CTP Architectes 2021 Ordre des Architectes LR° S01312				PV					
COMPTE RENDU PV N° 6									
		Date de la visite :		Lundi 18/10/2021					
P1		Maître d'ouvrage :		PALAVAS-LES-FLOTS IND.00					
		Adresse :		16 Boulevard Maréchal Joffre 34250 PALAVAS-LES-FLOTS					
		Opération :		ELEVATION DE LA CAPITAINERIE					
		Adresse :		Port de plaisance de Palavas-les-Flots					
		Marché n° :		21POR06					
Maîtrise d'Ouvrage :		MAIL	TELEPHONE						
Représenté par,	Mr Gabaudan	dga@palavaslesflots.com	06 79 54 65 60	CONVOGATIC	Abs* n				
	Mr Jeanjean	portdepalavas@palavaslesflots.com	06 09 08 29 89						
	Mme Olivier	audrey.olivier@palavaslesflots.com	06 43 49 95 04						
Architecte :	Mr Cascales	cascales@architectes.org	06 09 71 23 25						
Coordonnateur SPS :	JMATEC	jma@jmatec.fr	06 06 49 69 19						
Coordinateur SSI :	SO								
Bureau de Contrôle :	Mr Dadone	clement.dadone@btp-consultants.fr	06 46 70 77 47

COMPTE RENDU PV N° 6

Semaine de préparation n°06 : du 18 au 22 octobre 2021 / Semaine n°42

PROJET DE POSE MENUISERIES EXTERIEURES SUR STRUCTURES CHARPENTE

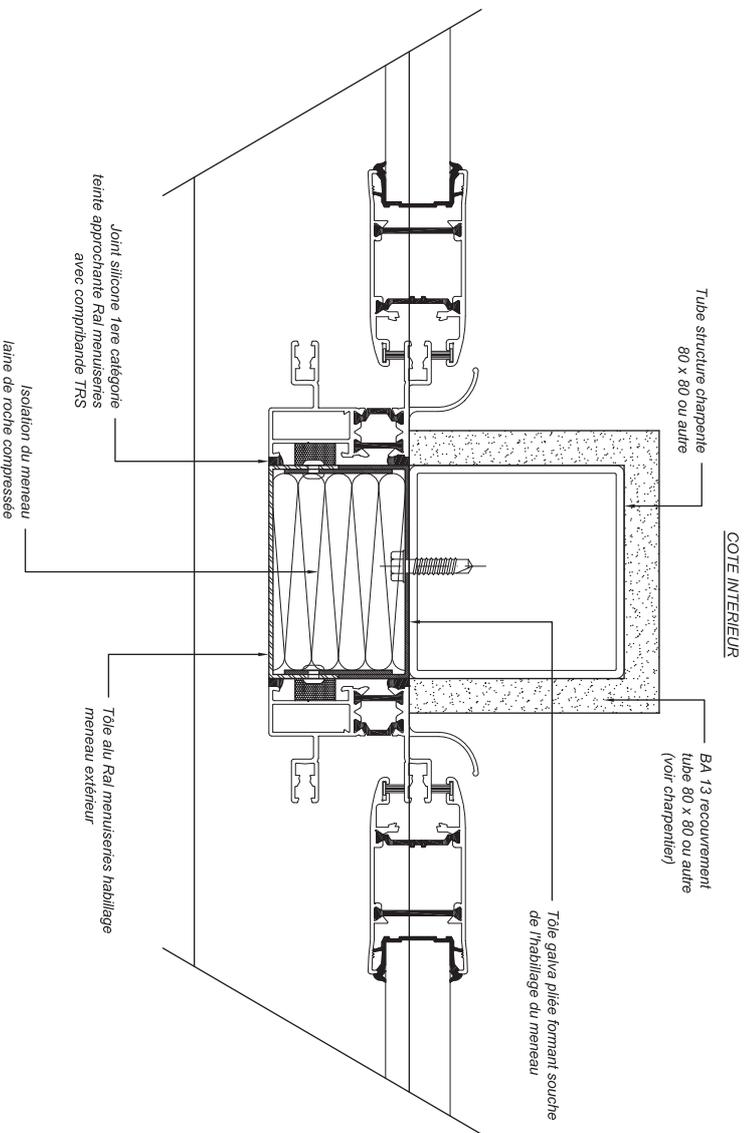
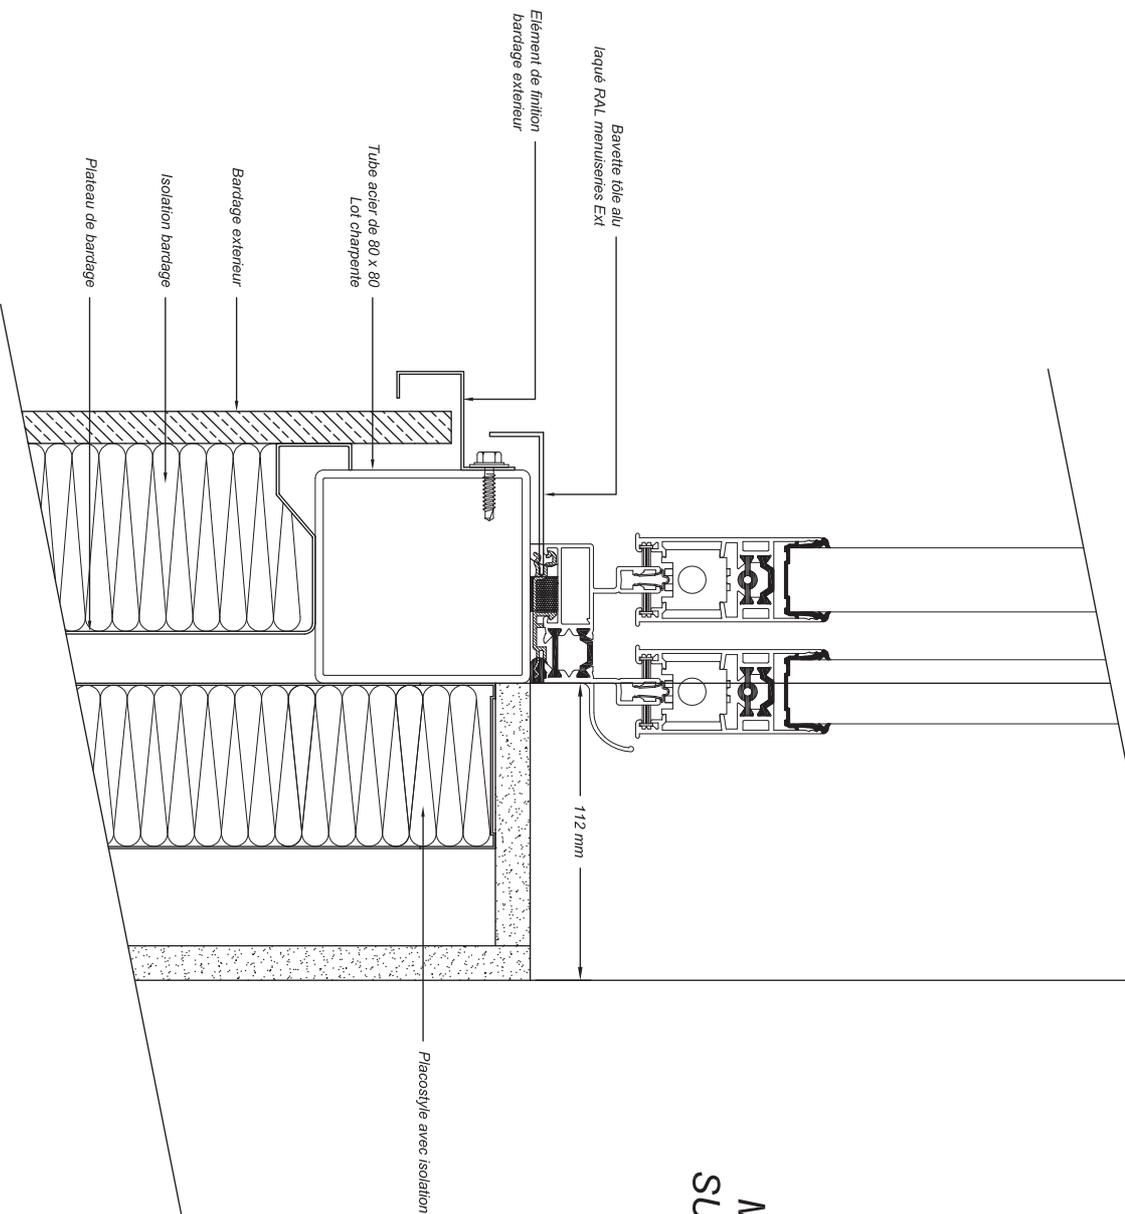
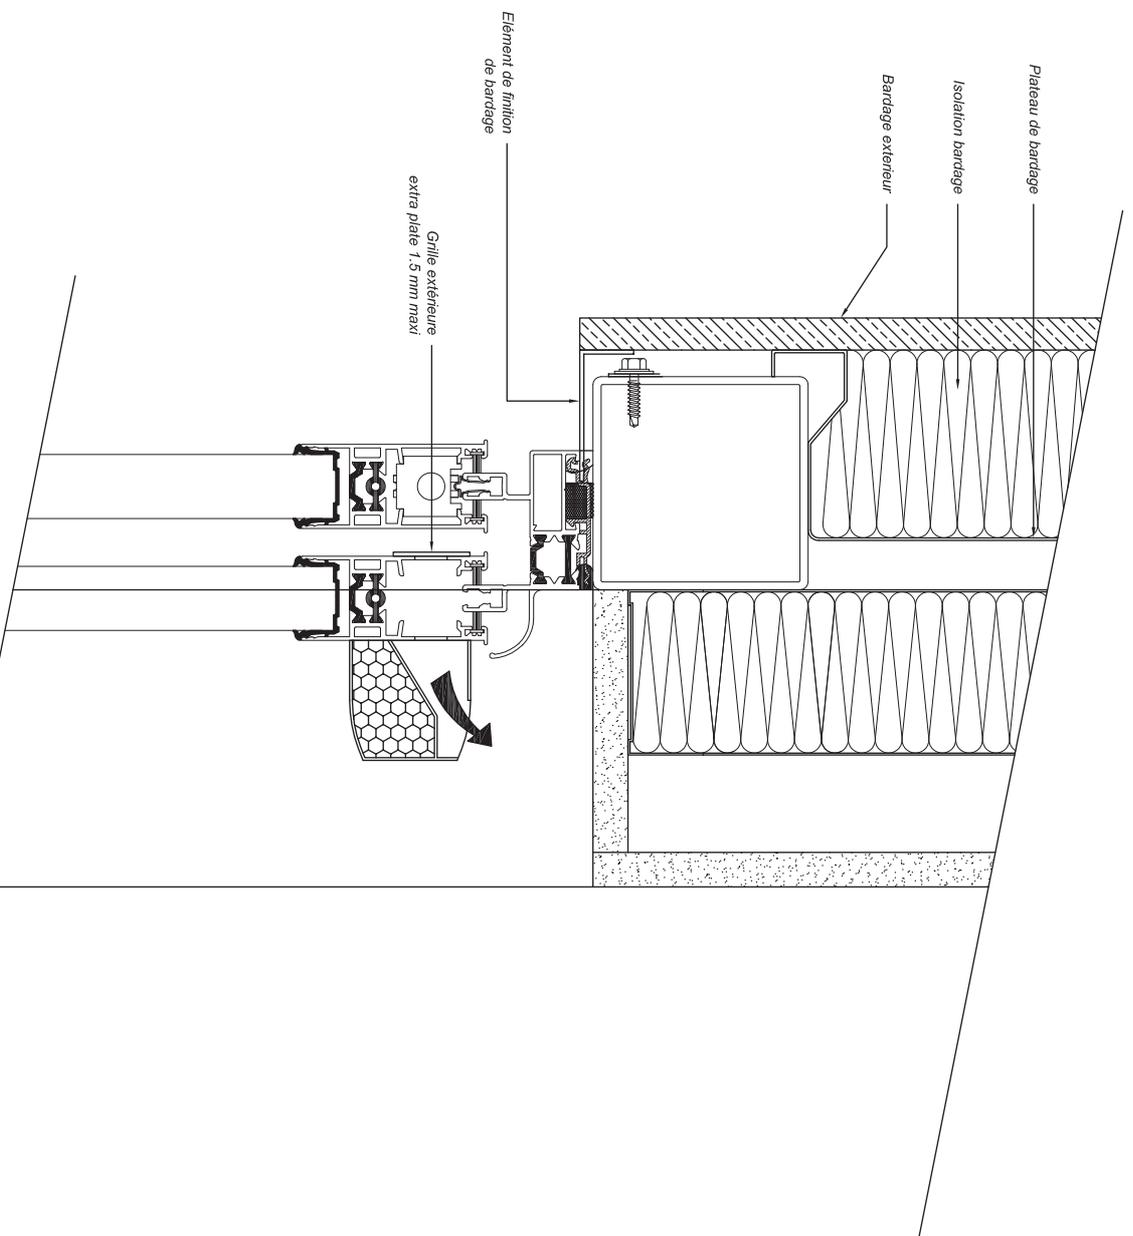
37	► LOT MENUISERIE
38	Une étude de coordination technique entre les lots Charpente-Bardage & Plâtrerie + CVC est à prévoir.
39	Dans l'attente du VISA de conformité architecturale, les entreprises CMA et SODAC doivent donner un avis sur les plan coupe de France Aluminium (Voir en annexe)
40	A NOTER : Les poteaux de la structure façade sont prévus en tube de 140 mm

29	► A L'ENSEMBLE DES LOTS TECHNIQUES (GAYRAUD & CAMBORDE)
30	Sur PIC, faire un descriptif opérationnelle des branchements EAU et coffret élec., avec :
31	- Section des réseaux de distribution
32	- Caractéristiques techniques
33	GAYRAUD : ► En attente du plan de raccordement TGBT, Divisionnaire 2, autres
34	Sur demande MOA à clarifier et en l'absence d'une colonne montante, comment envisager la possibilité de branchements (à définir) ultérieurs aux travaux.
35	CAMBORDE : ► Matérialiser sur site la VMC R+1 avec branchement du moteur sur le soffite (poteau/meneau) ou variante sortie en toit terrasse.
36	Viser la proposition de France Aluminium (voir coupe en annexe) des grilles d'entrée d'air au R+2)
